Objet : Avis du bureau CLE de la Basse Vallée de l'Ain

Dossier : Porter à connaissances – Projet de nouvelle centrale hydroélectrique à Oussiat

Le 2 février 2023,

5.5.2 En cas de crue centennale

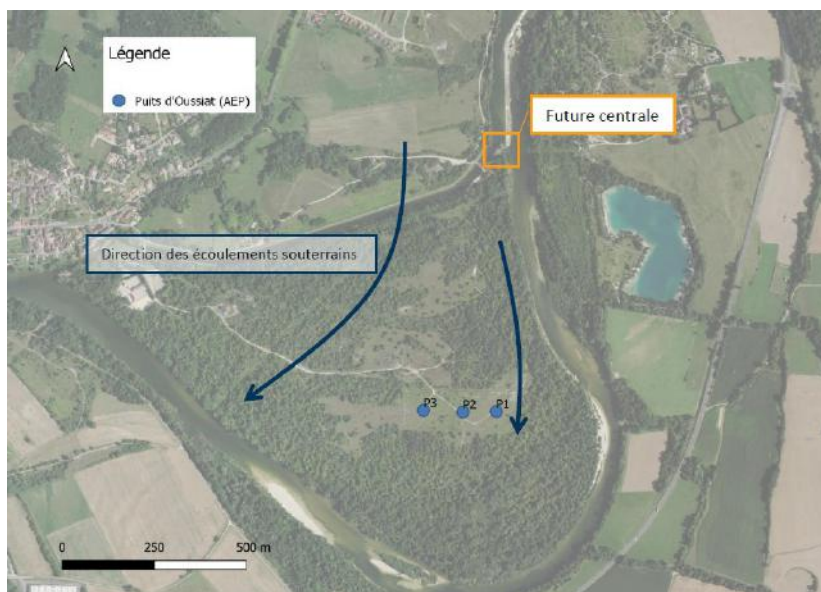
Lors d'une crue centennale, la future centrale entraînera une hausse locale du niveau d'eau de l'ordre de 7 cm maximum. L'impact de l'exhaussement du niveau d'eau dû à la nouvelle centrale est très limité et localisé. Le seuil va avoir pour effet de reporter plutôt la rehausse du niveau d'eau en rive droite (aucun enjeu en RD > champ d'expansion de crues préservé).
